Dotyczy: wydania warunków/opinii dla zadania pn.: „Projekt i wykonanie przejścia dla pieszych na skrzyżowaniu ul. Krasickiego i ul. Orawska”.

Dotyczy przejścia dla pieszych na ul. Orawskiej w pobliżu skrzyżowania z ul. Krasickiego
Data pisma 26.08.2022 r.
Data wpływu 26.08.2022 r.
Znak sprawy DW.453.13.1.2022

Dotyczy: Warunków technicznych budowy elektroenergetycznych przyłącza dedykowanego oświetlenia planowanego przejścia dla pieszych na ul. Orawskiej w rejonie skrzyżowania ulic: Orawska, Krasickiego, Kutrzeby – zadanie Rady Dzielnicy XIII.

- mapa z zaznaczoną lokalizacją przejścia oraz miejscem poszerzenia chodnika

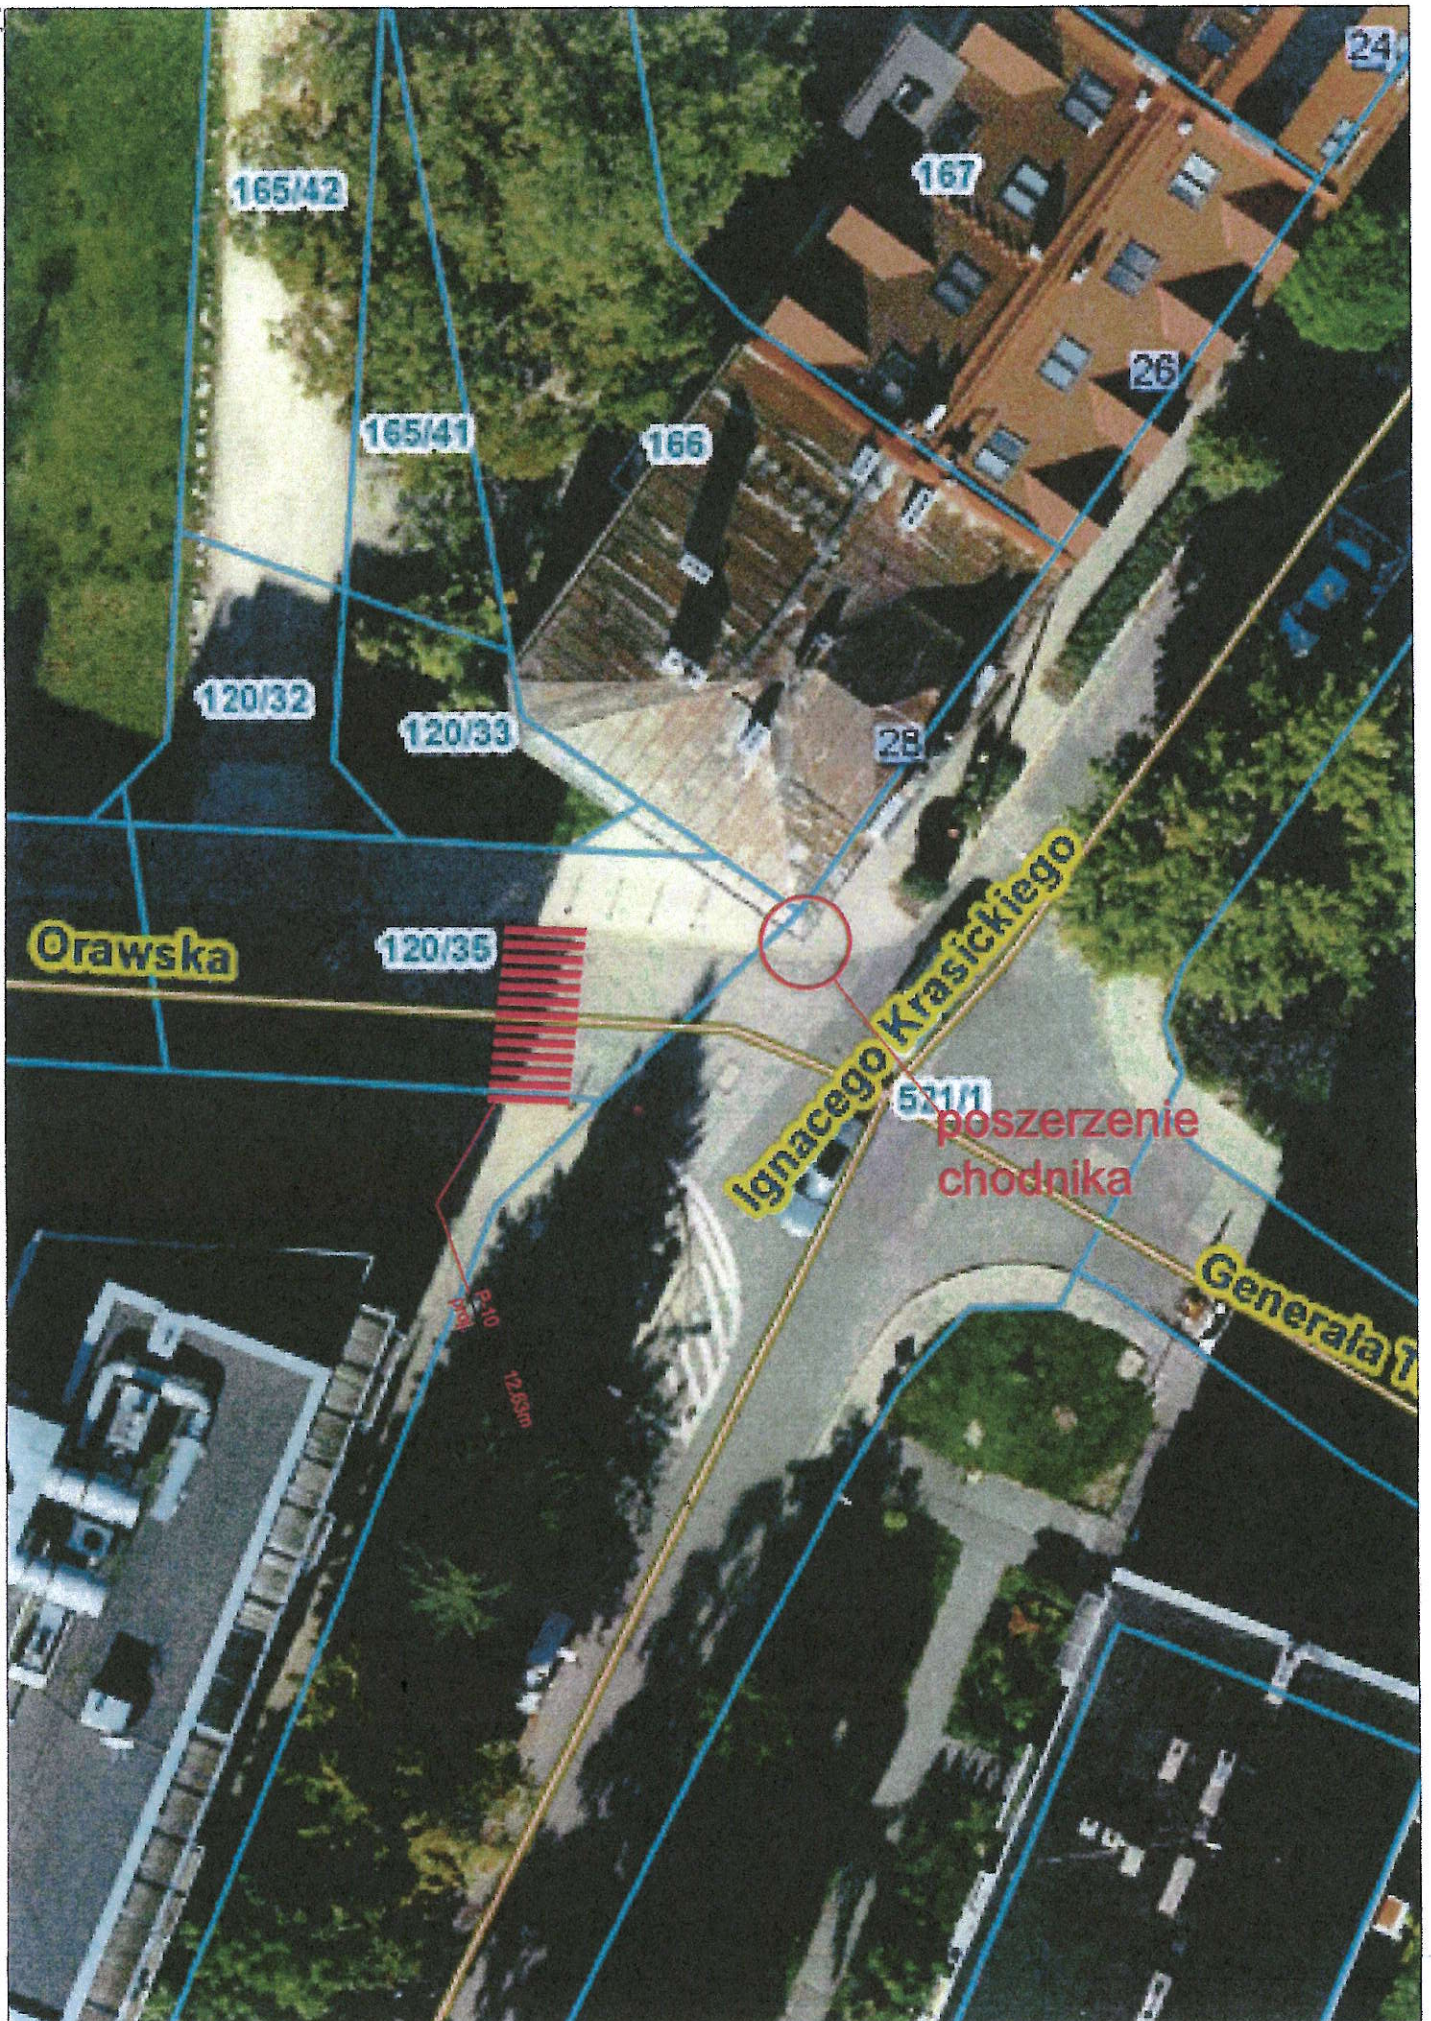
w odpowiedzi na pismo informuję, że należy w omawianej lokalizacji obniżyć krawężniki, wprowadzić pasy medialne i dedykowane oświetlenie. Należy przeanalizować również, czy jest możliwość wykonania korekty geometrii skrzyżowania tj. łuku pod kątem poszerzenia ciągu pieszego przy budynku nr 28 (załącznik) ponieważ w omawianej lokalizacji chodnik jest wąski. Zmiana ta przyczyni się również do zmniejszenia prędkości na skrzyżowaniu, a na tym też zależy mieszkańcom.
